ÚZEMNÍ PLÁN MĚSTA BRNA

Textová část odůvodnění Příloha č. 4
kapitola 18

ROZHODNUTÍ O NÁMITKÁCH (VČETNĚ ODŮVODNĚNÍ)

b) Veřejná projednání Návrhu ÚPmB z roku 2020 (červen)

Námítka číslo 1 (zákres)

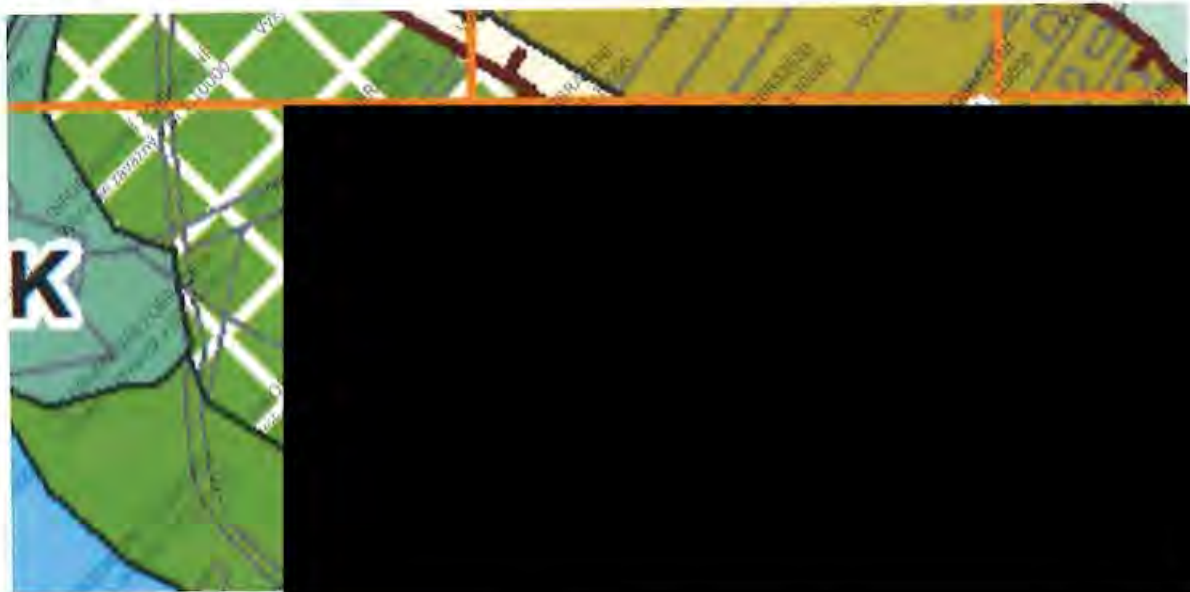
Přihlédněte, prosím, k Územní studii - Rekreační oblast Přebrada z roku 2013, která měla sloužit jako podklad k pořízení územně plánovací dokumentace.

Navrhuji využití pozemků P/Z/0036 jako "plocha zahrádek". Dle mého názoru se jedná o nejlepší využití prostoru z ekologického hlediska. Zachová se tak druhová diverzita, zadržel se voda v krajině a stabilizuje teplota. Plocha by tak příjemně působila na své okolí a sloužila jako přirozené oddělení dopravní komunikace od veřejných pláží.

Přípomínka číslo 1 (zákres)

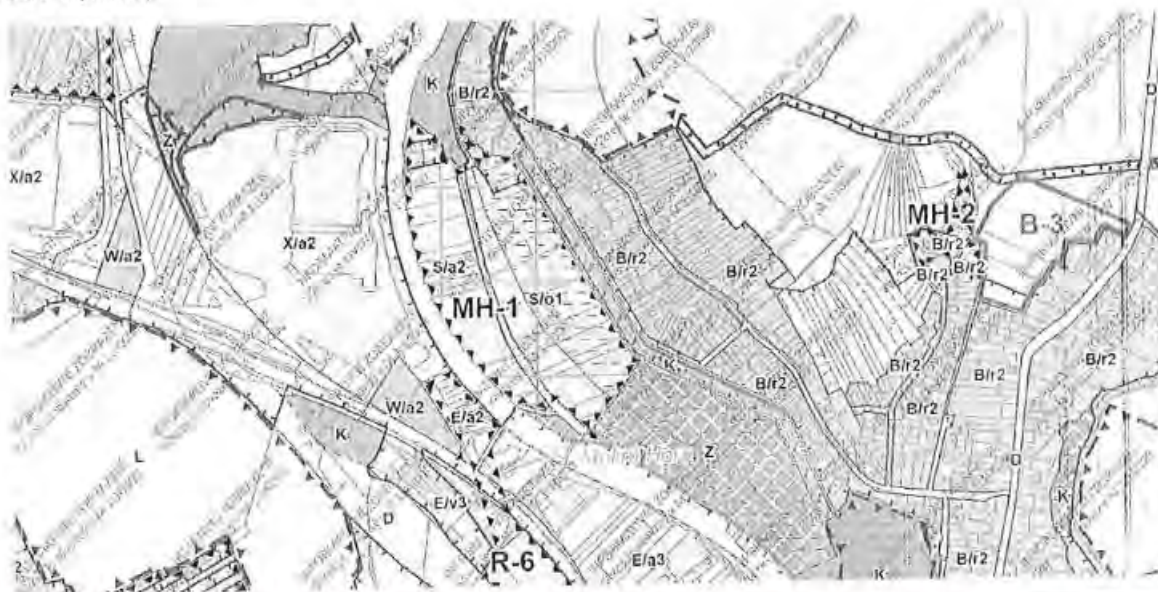
- Vytvoření biokoridoru znemožní provedení nutných protipovodňových opatření na vodním toku Ponávka – připomínám, že přes současně suché počasí lze očekávat zvýšené množství přiválového typu srážek. Povodí Ponávky je svým charakterem právě na tyto přiválové deště citlivé. Situaci navíc zhoršuje 5 rybníků na Ponávce nad předmětným územím. Předmětné území je v zátopové oblasti, koryto Ponávky je kapacitně maximálně na 5li letou vodu (viz povodňová studie k dispozici na úřadu MČ Řečkovice a Mokrá Hora) a to jen v případě provádění pravidelné údržby koryta, která již nebyla mnoho let provedena přesto, že koryto Ponávky je v této části již více než sto let regulované a jeho údržba je nutnou podmínkou aby nebyly ohroženy majetek a životy obyvatel žijících při běhu Ponávky na ulicích Úhledné, Brigádnické a U Vránova mlýna. To, že byl tok převeden před několika lety nezodpovědně do režimu „bez údržby“ na věci nic nemění a je předmětem jiných řízení a podnětů.

- Biokoridor je navrhován ve své významné části na pozemcích soukromých osob, které s jeho vytvořením nesouhlasí
- Biokoridor je navrhován v části na pozemku, který je oplocen

Připomínka číslo 2 (zákres)

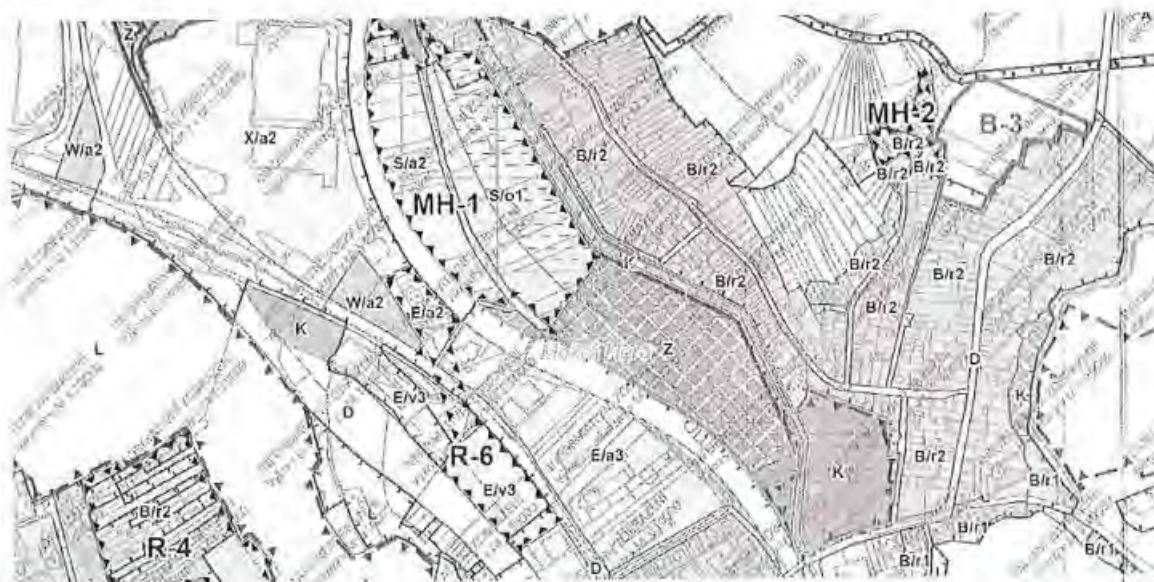
1) usnadnění provádění údržby vodního toku Ponávky který je nezbytný pro ochranu obyvatel bydlících v souladu s územním plánem na obou březích Ponávky

2) Přes současné suché počasí lze očekávat na území ČR v budoucnu očekávat zvýšené množství přívalového typu srážek. Povodň Ponávky je svým charakterem právě na tyto přívalové deště citlivé. Situaci navíc zhoršuje 5 rybníků na Ponávce nad předmětným územím. Předmětné území je v zátopové oblasti, koryto Ponávky je kapacitní maximálně na 5t letou vodu (viz povodňová studie k dispozici na úřadu MČ Řečkovice a Mokrá Hora) a to jen v případě provádění pravidelné údržby koryta, která již nebyla mnoho let provedena přesto, že koryto Ponávky je v této části již více než sto let regulované a jeho údržba je nutnou podmínkou aby nebyly ohroženy majetek a životy obyvatel žijících při břehu Ponávky na ulicích Úhledné, Brigádnické a U Vránova mlýna. To, že byl tok převeden před několika lety nezodpovědně do režimu „bez údržby“ na věci nic nemění a je předmětem jiných řízení a podnětů.

Námítka číslo 5 (zákres)

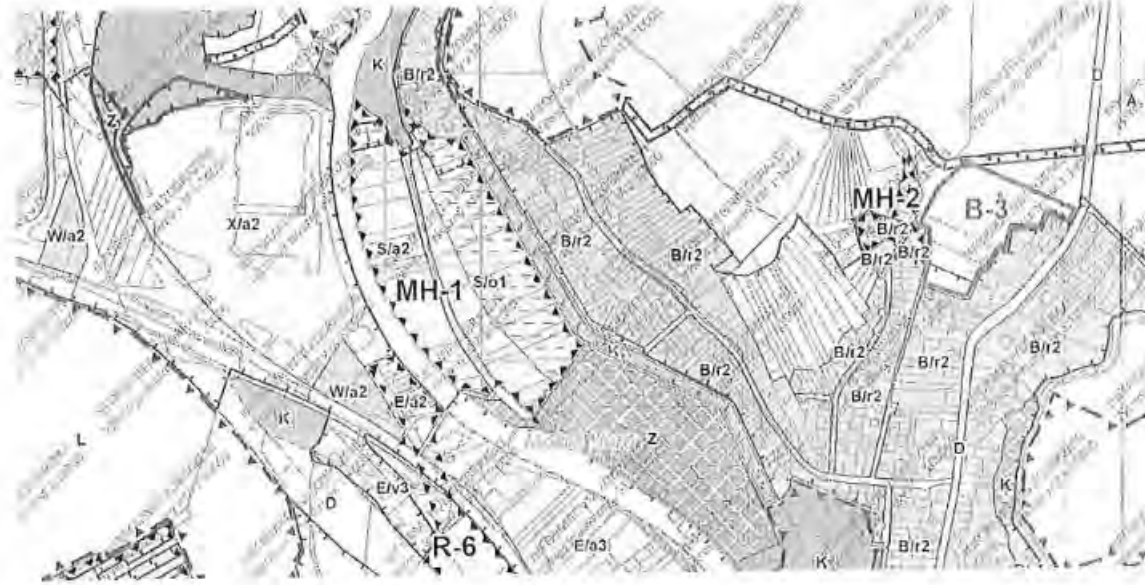
- 4) Biokoridor je navrhován ve své významné části na pozemcích soukromých osob například včetně mně - pozemek parc. čísl. [redacted] kat. úz. Mokrá Hora, které a já s jeho vytvořením z výše uvedených důvodů nesouhlasím

- 5) Biokoridor je navrhován v části na pozemku, který je oplocen

6

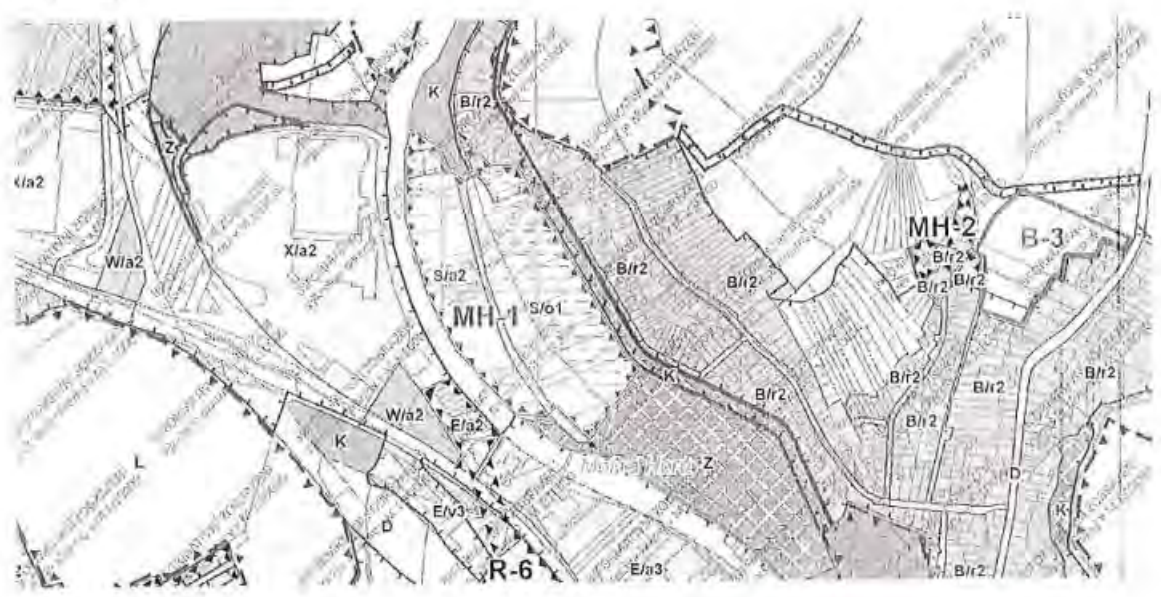
Namítám a požaduji zrušit označenou plochu pozemků (viz. náčrtek) v kat. úz. Mokrá Hora jako rekreační oblast MH-1. Důvod:

**Výřez z grafické části Návrhu Územního plánu města Brna s vyznačením území,
u kterého je požadována změna**

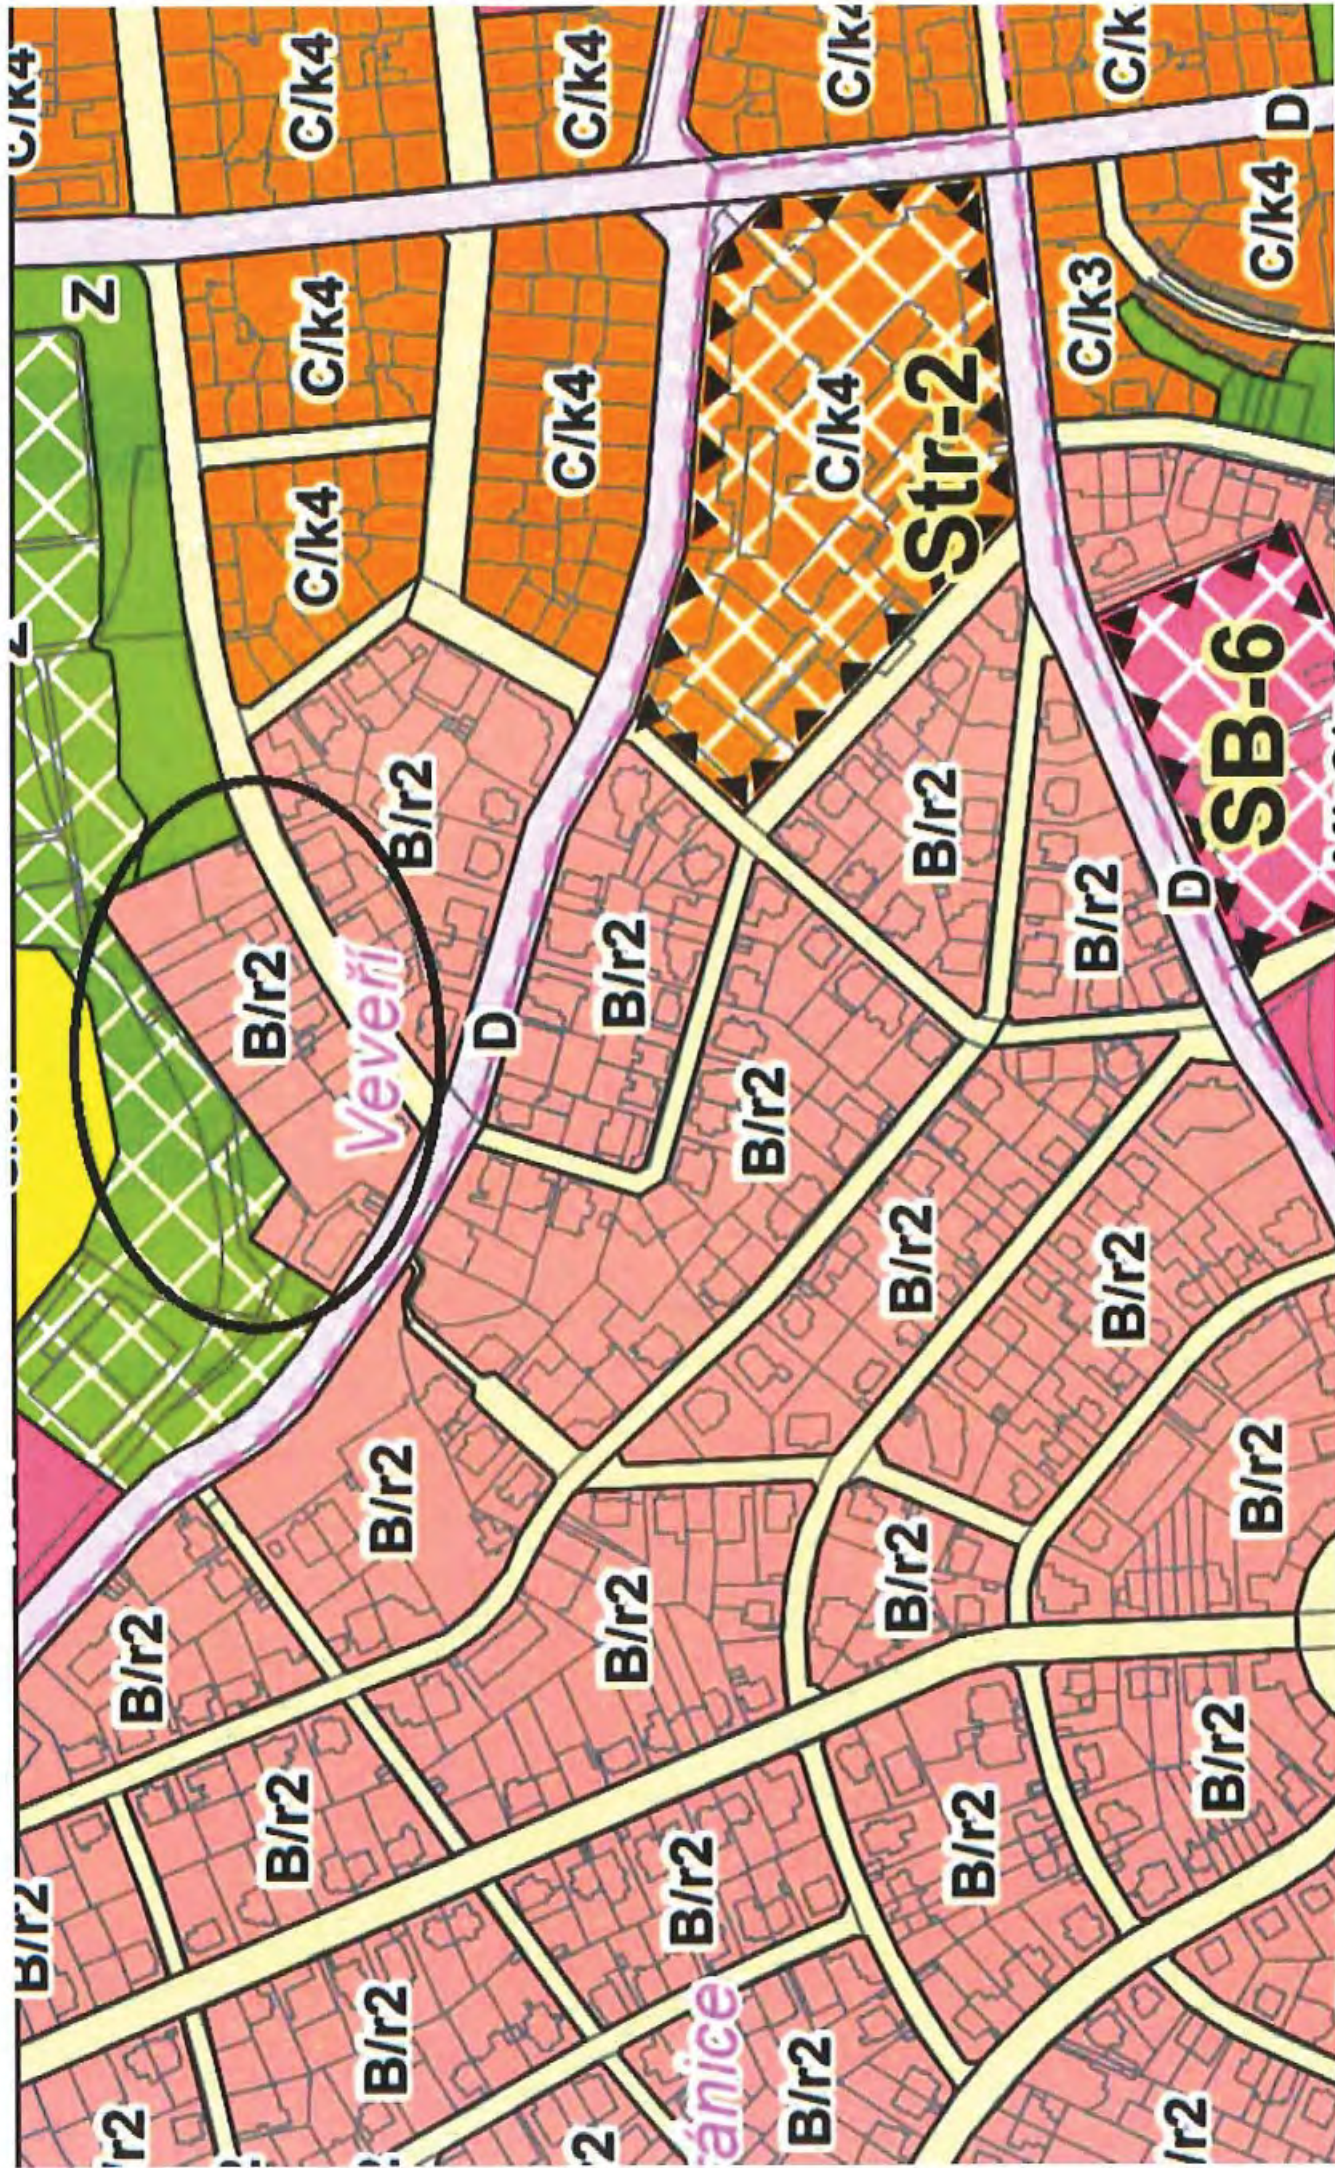
Výše uvedené parcely a stavby jsou návrhem ÚPmB nově začleněny do rozvojové lokality Bc-5 Nad Přehradou, v rámci návrhu ÚPmB došlo ke změnám funkčního využití a regulativů pro okolní pozemky v této lokalitě. Podávám námítku proti 2.1 Hlavnímu výkresu návrhu ÚPmB, a to konkrétně proti ponechání rekreační funkce (kód využití území R/r1/i) výše uvedeným parcelám a parcelám v jejich okolí v rozvojové lokalitě Bc-5, a navrhuji změnit jejich funkční využití na plochu bydlení (kód využití území B/r2).

Námítka číslo 1 (zákres)

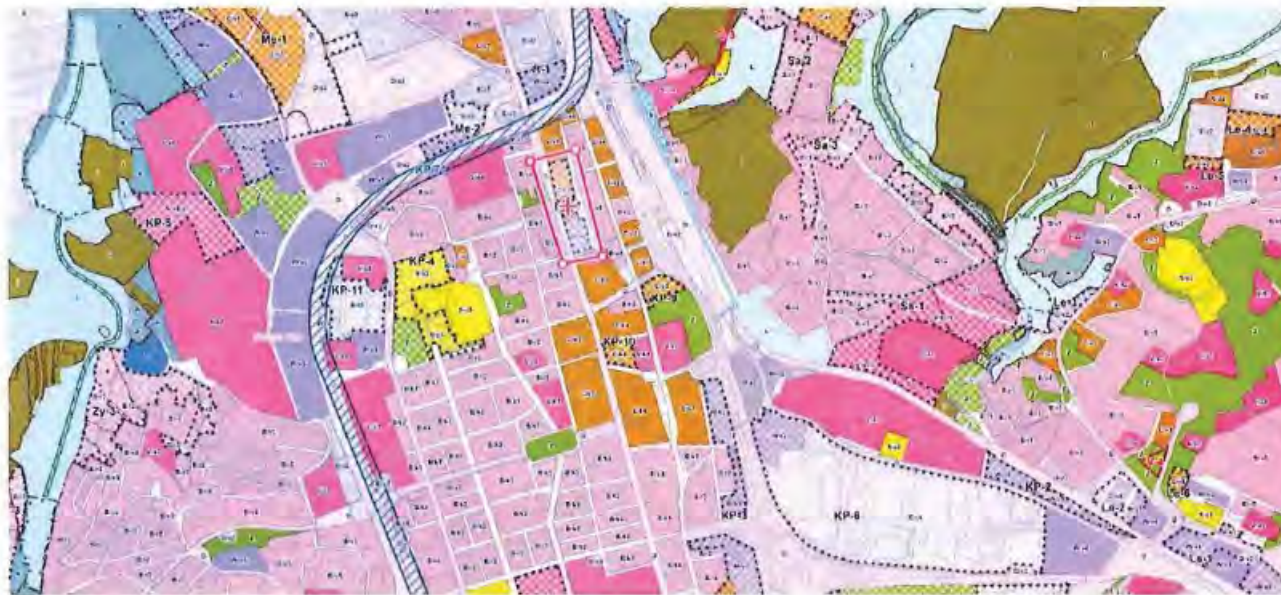
Námítkou navrhuje sjednotit funkční plochy celé lokality na Plochy smíšené obytné – C, které nevyklučují dle textové části Návrhu dle kap. 6.3.3.2. Výškové omezení v lokalitě navrhuje upravit z hodnoty 9-22m na hodnotu 12-28m, s možným akcentem až ke 40m.

Příloha: Kopie výřezu hlavního výkresu území městské části Brno -Střed-návrhu ÚpmB k projednání dne 17.6.2020

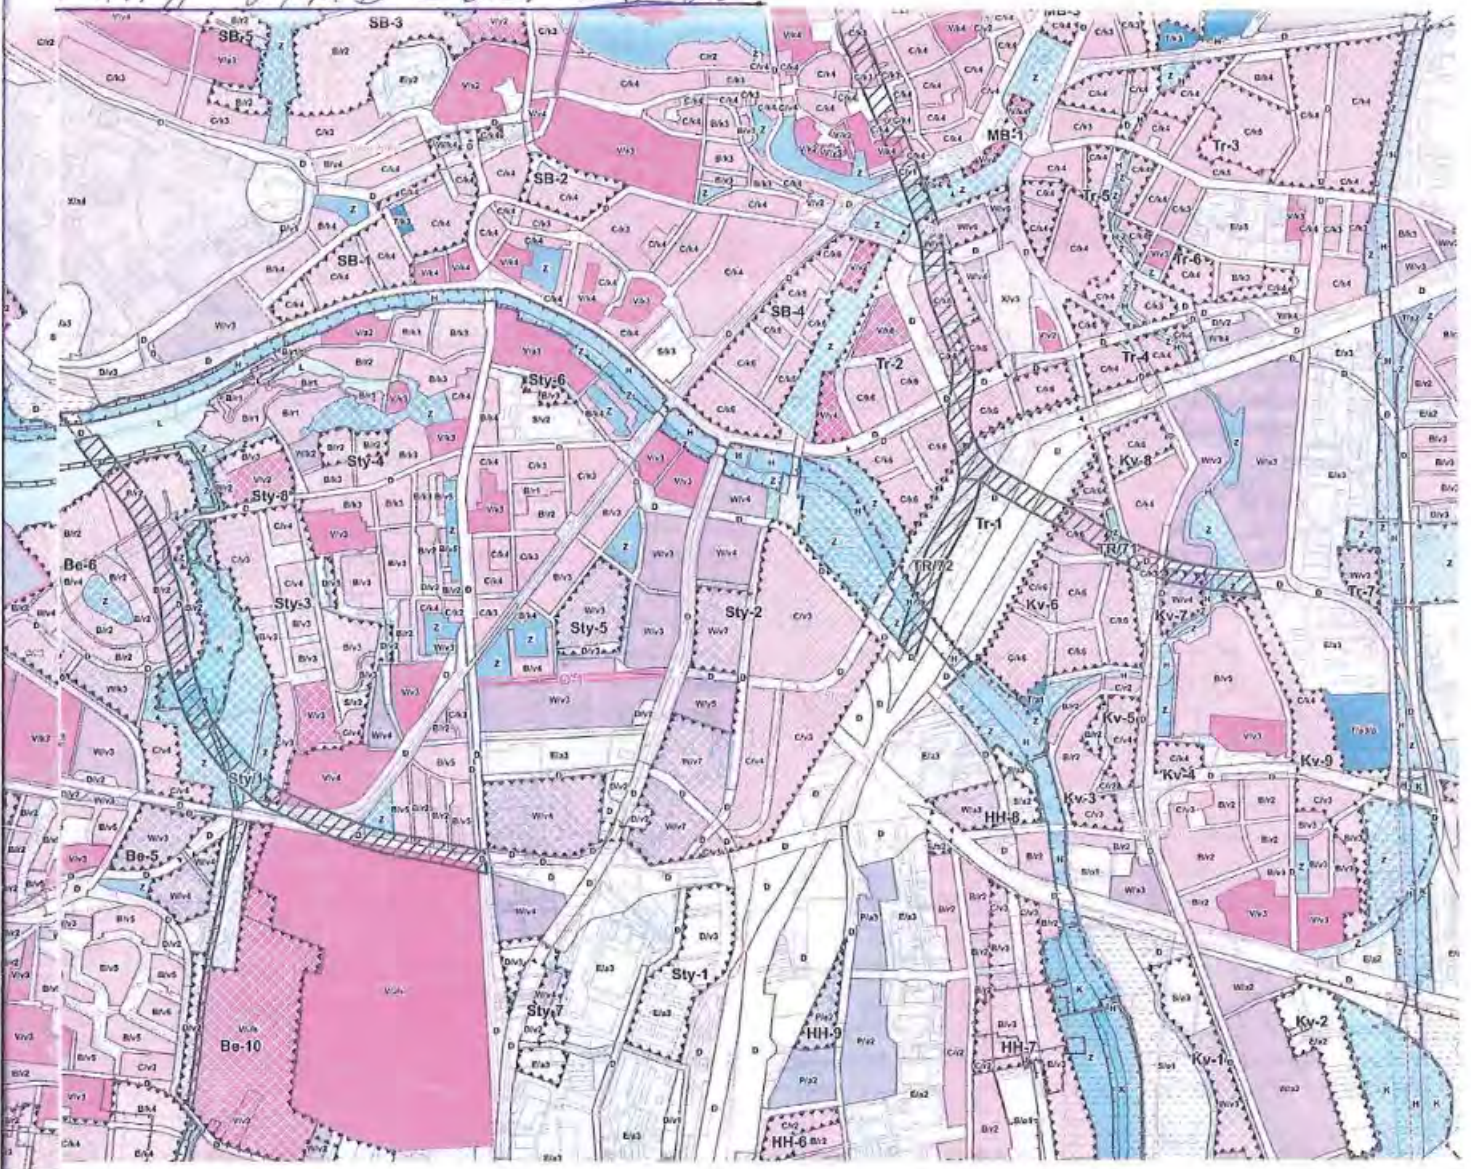
Nesouhlasíme se změnou kategorie uvedených pozemků p.č. [REDACTED] kú. Komárov a staveb, jež jsou jejich součástí na veřejné prostranství a požadujeme ponechání pozemkových ploch a kú. Trnitá v plochách s využitím CK4-6 smíšené objekty kompaktní.

Námítka číslo 1 (zákres)

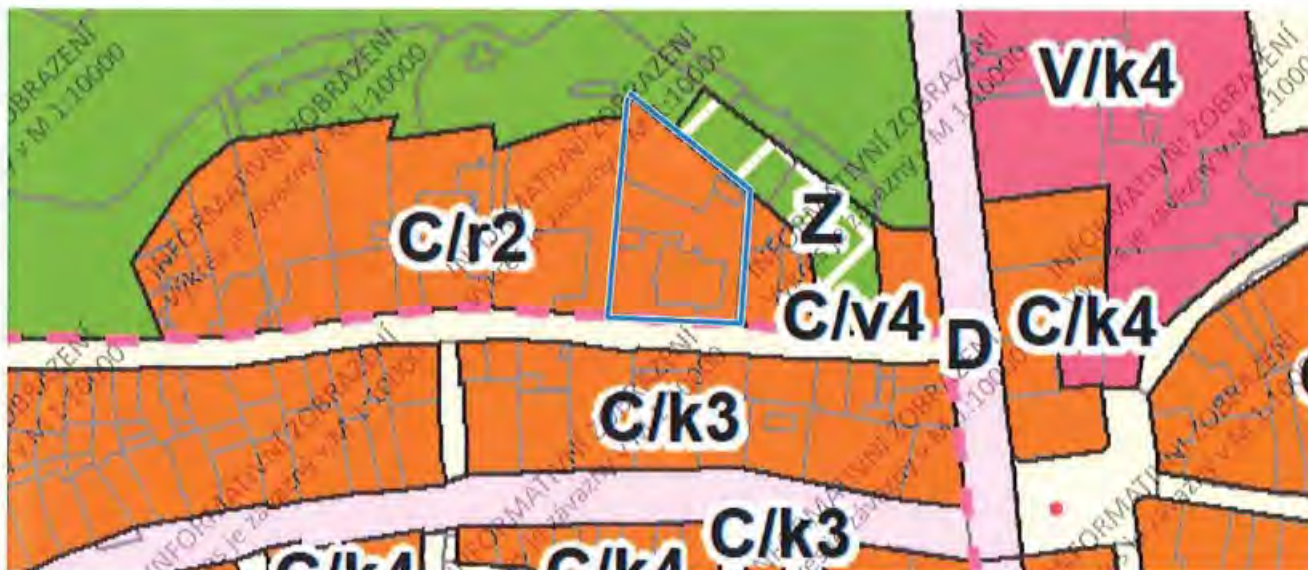
Navrhujeme změnu výškového koeficientu a strukturu výstavby na v4 (9-22 m), tedy rozšířit sousední plochy C/v4 i na parcely č. 641/1; 641/2; 641/3; 642; 643 a 644 v katastrálním území Města Brna a to zejména z těchto důvodů:

- 1) Stávající objekt na parcele č. 642 je výšky cca 16 m. Navrhovaný výškový koeficient návrhu nového Územního plánu by tedy byl v rozporu se stávajícím stavem území. Stávající objekty na sousedních parcelách jsou také vyššího výškového uspořádání a pro tyto území návrh územního plánu uvádí plochy C/v4. Mnou navrhovaná změna koeficientu bude tedy pouze respektovat současný stav a charakter okolní zástavby.
- 2) Stávající struktura zástavby na těchto a okolních parcelách je charakterem spíše volná, jelikož se jedná o solitérní rezidenční zástavbu, která je doplňována plochami zeleně mezi budovami. Výškově a typologicky jsou zde objekty na této straně komunikace rozdílné, což také nejvíce odpovídá volné zástavbě.
